Jurybericht

Projektwettbewerb kita im chärn

Anonymer Projektwettbewerb im offenen Verfahren

04 ELIF

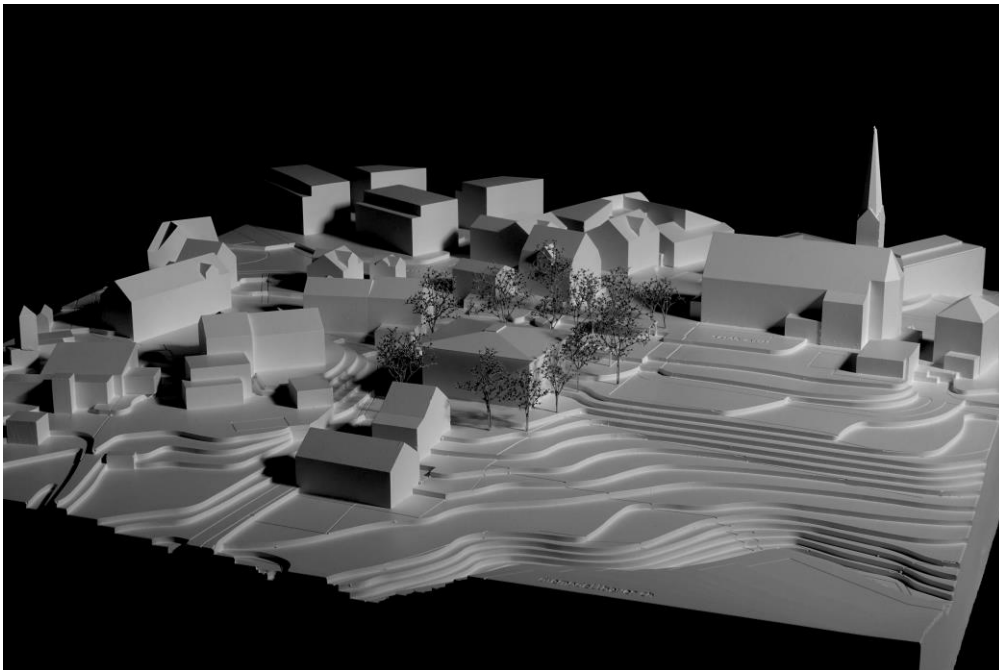
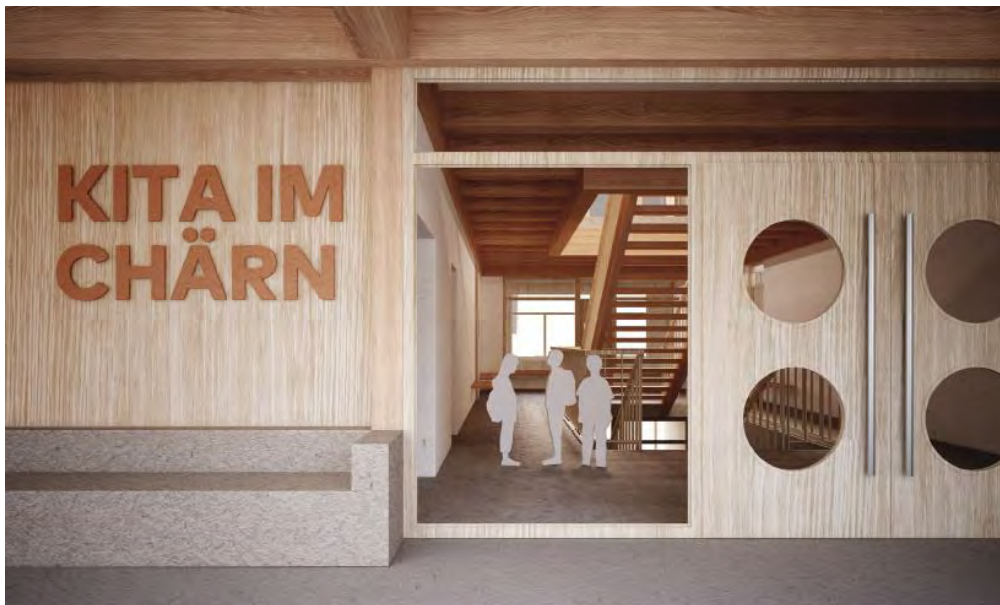
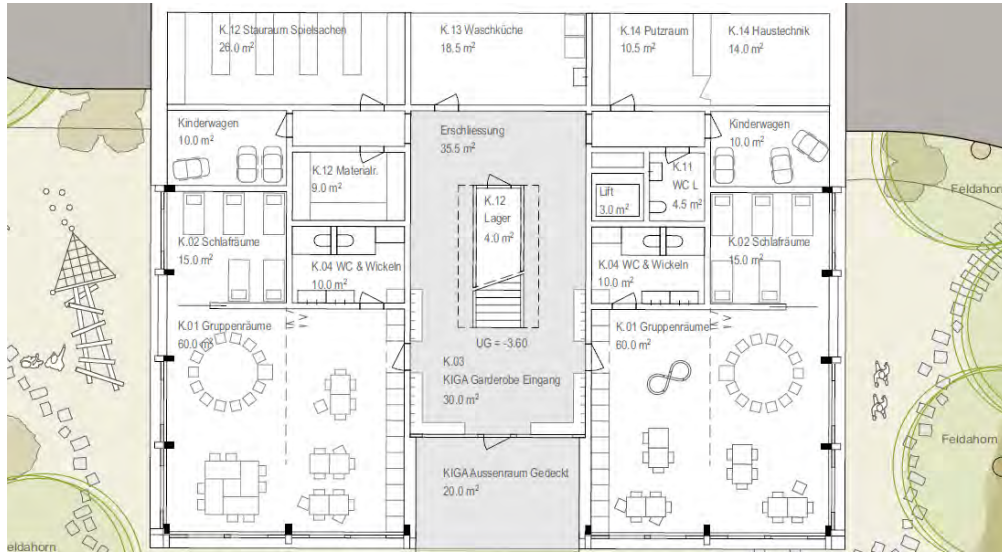
Die KITA ist grösstenteils als Holzbau geplant. Die auch aus Holz vorgeschlagene Fassade mit optisch tragenden Pfosten stellt sich als nichttragende Konstruktion heraus, was nicht wirtschaftlich und auch nicht nachhaltig ist. Der architektonische Ausdruck der Fassaden ist nicht aus einer Grundstruktur heraus entwickelt und wirkt zufällig.
